改善箇所説明図

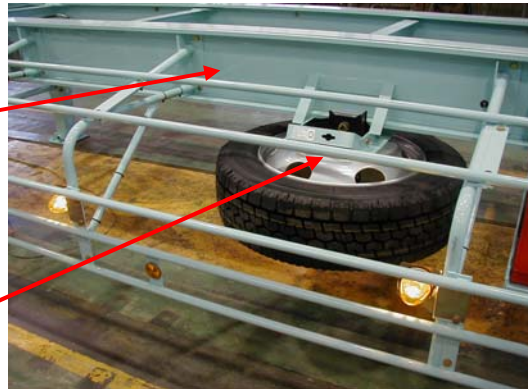
コンテナセミトレーラにおいて、ホイールベース間の車枠側面にスペアタイヤキャリアを取り付けているため、走行時の振動等により取り付け部近辺の車枠に亀裂が発生することがある。そのため、そのまま使用を続けると、亀裂が進行し、最悪の場合、車枠の強度が保てなくなるおそれがある。

全車両、スペアタイヤキャリアを、トレーラの後部車枠へ移設する。
なお、車枠に亀裂が発生している場合は、修理する。
